沙湾区新建50万吨锂矿加工综合利用项目调整方案及沙湾豪宸新建36万吨 锂矿综合利用项目设计方案公布图

建设项目公布

建设单位：
乐山市沙湾区豪沐科技有限公司
乐山市豪宸新能源科技有限公司

彩色总平面对比图

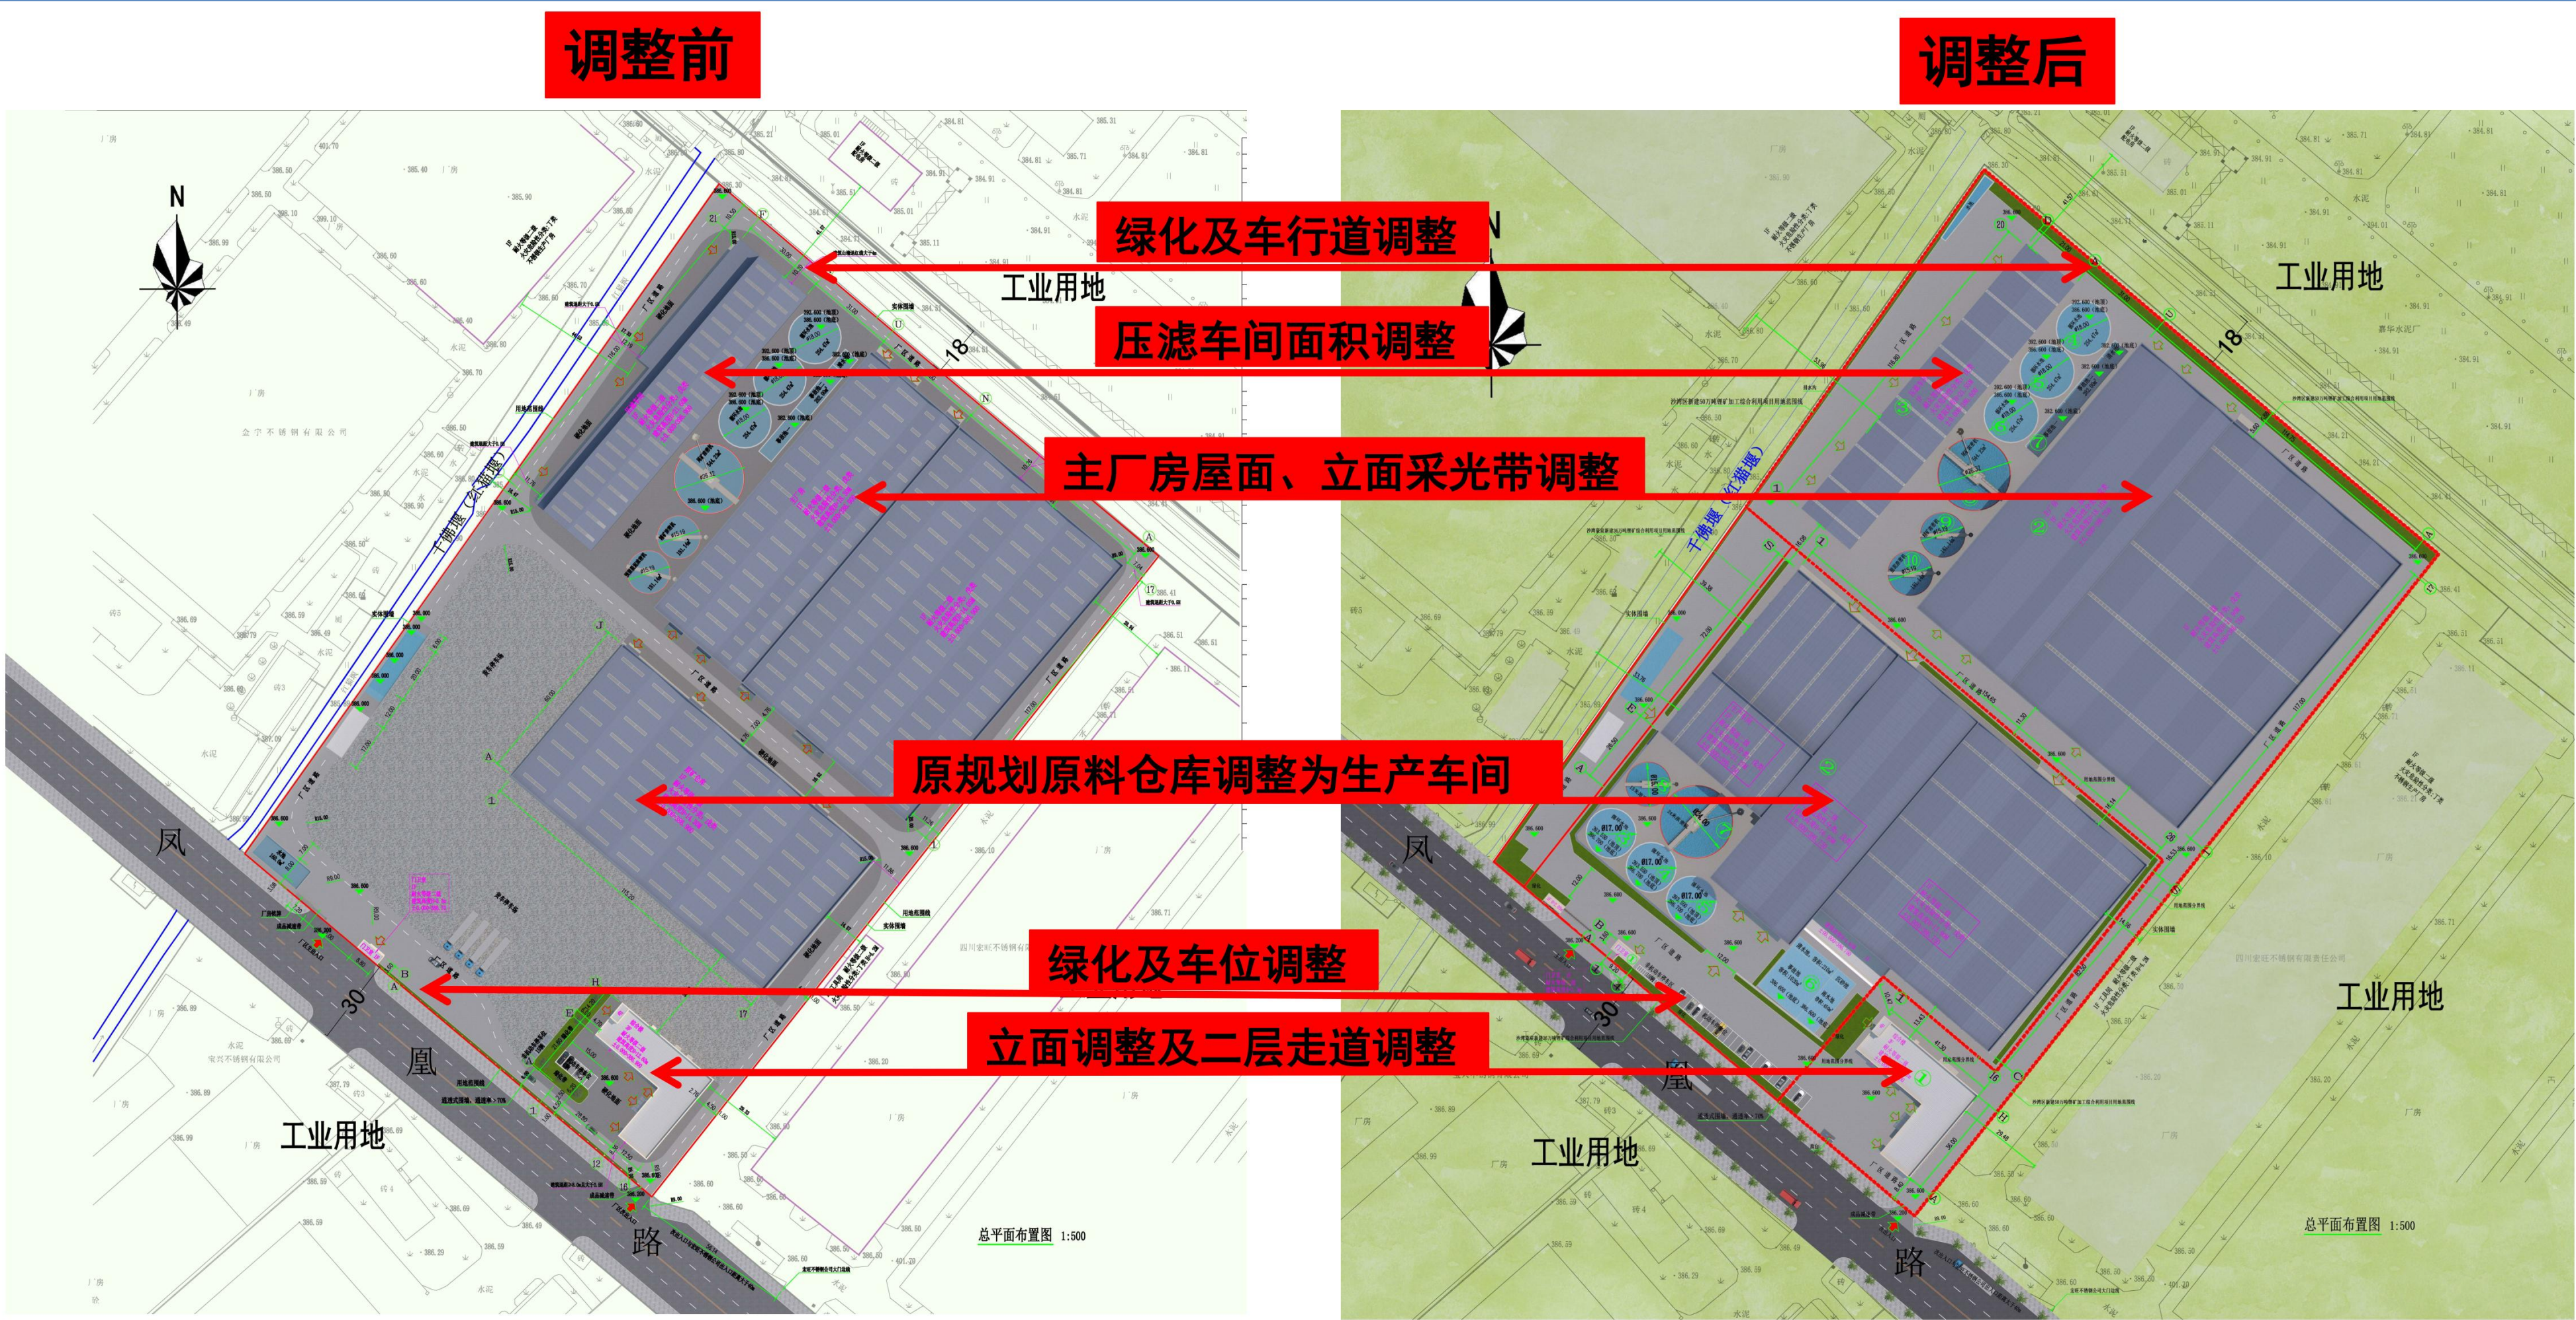
- 1、原规划压滤车间建筑面积3252.85m²，建筑高度21.6m。调整后压滤车间建筑面积2530m²，建筑高度21.55m。
- 2、原规划主厂房室内外高差300mm调整为150mm，建筑高度由18.3m调整为18.15m，建筑面积由13377.95m²调整为13405.6m²，立面、屋面采光带位置调整。
- 3、综合楼二层办公区原规划为外走廊，调整为内走廊；立面外墙漆调整为立面外墙瓷砖饰面。
- 4、门卫室由框架结构调整为砖混结构，建筑面积由36.4m²调整为36.25m²，立面外墙漆调整为立面外墙瓷砖饰面。
- 5、原规划原料仓库及货车停车区调整为生产车间及配套的浓密机、水池等设施。
- 6、机动车位由6个调整为23个，绿地率由0.73%调整为5.07%。其余指标调整详指标对比。
